塩浜2丁目第1期地区護岸バリエーションについて

1. 過年度までの委員会における主なご意見とまとめ

50m 区間施工後写真

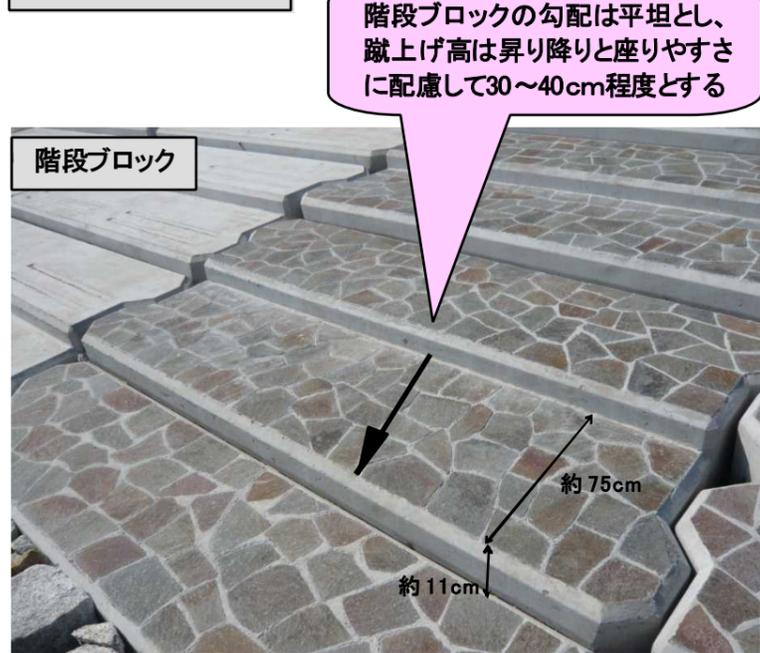
項目	主なご意見	事務局回答
法先の砂付けについて	<ul style="list-style-type: none"> 海と陸の連続性(砂付け)は重要な課題である。実現するところは2箇所、自然再生の場とバリエーション100m区間のどちらかである。将来的にやっつけていかなければならないと思う。 本来は、まず目標像の絵があつて、それに向けてどうすればよいかアプローチするものである。現在の事業では砂を付ける絵が無いため具体的な議論ができない。護岸バリエーションとは別に、砂をつけるための検討はやっていく必要がある。 	<ul style="list-style-type: none"> 意見を踏まえると、将来的な砂付けを前提としてバリエーションの検討を行う必要があると考えている。具体的な砂付け方法や実施時期を決めていないが、将来的に実施するということについて、決めておかなければいけない段階であると考えている。 高潮対策事業で行う護岸整備は海岸保全区域内とする必要があるが、砂付けを海岸保全区域内とするかどうかはこの後の議論だと考えている。
法先の砂付けについて	<ul style="list-style-type: none"> 砂付けは、維持管理が大変である。毎年砂を入れることがないようにしなければならない。モニタリング結果等から計画する必要がある。 法先に砂を置くだけでは砂が流れてしまうため砂が流れないよう離岸堤のような施設の整備が必要になるかもしれない。 砂付けについては、流失防止工を少し前に置いて、砂が留まるかどうか確認することや必要な幅をどのくらい確保するか検討が必要ではないか。 水際は、コケで滑るし、カキやフジツボが付着すると転んだ際に大ケガする。安全性からも砂付けが有効。 	
法先の石の置き方について	<ul style="list-style-type: none"> 法先の石は平らになるように置かない方がよい。平らに置くと子どもがそこまで降りてしまう可能性がある。斜めになるように置けば、水際まで近づかないと思う。 小段より下の石積みは最終的には砂浜になることを考えれば、構造上の配慮は特に必要ない。

小段の高さについて	<ul style="list-style-type: none"> 小段をつくる復断面の構造は、波が砕波する機能があるため防護面においても効果があると思う。 砂付け対応するならば、小段の高さを低くした方がよい。A.P.+2.1mくらいで良いと思う。 A.P.+2.1mの高さに小段を設けるならば、石が波で飛ばされないように大きな石を用いた方がよい。 	
階段ブロックについて	<ul style="list-style-type: none"> 階段ブロックの勾配がきつすぎるため、フラットにする必要がある。 今のブロックは厚みが変わるので、もう少し厚くして(蹴上げを高くして)座れるくらいの方がよい。 幅員は、100m区間に合わせ、もう少し広くした方がよい。 	
自然石階段について	<ul style="list-style-type: none"> もう少し大きめの石でステップを作るほうがよい。ステップは蛇行させてもよいのではないか。 	
階段の幅員について	<ul style="list-style-type: none"> 全区間が階段ブロックでは、まっすぐのイメージであり景観的に好ましいか疑問である。ブロックと自然石の繰り返しが良いと思う。 	<ul style="list-style-type: none"> 地元市から多くの利用者を想定し、全区間が階段でもよいのではという意見があった。
その他	<ul style="list-style-type: none"> 標準断面部は平らな面が同じように連続にしなくてもよく、平均的に3割勾配となればよい。 表面の間詰石は、波がくると落ちてしまうので、1t石の間に穴ができるので充填した方がよいのではないか。

・法先の石は人が水際に近づきにくいよう配置する(小段前面の安全性が確保されるまでの措置)

天端や階段間の標準断面区間(小段より上部)は乱横断など人の往来が想定されるため、間詰石の充填等により空隙に足が入らないよう配慮する
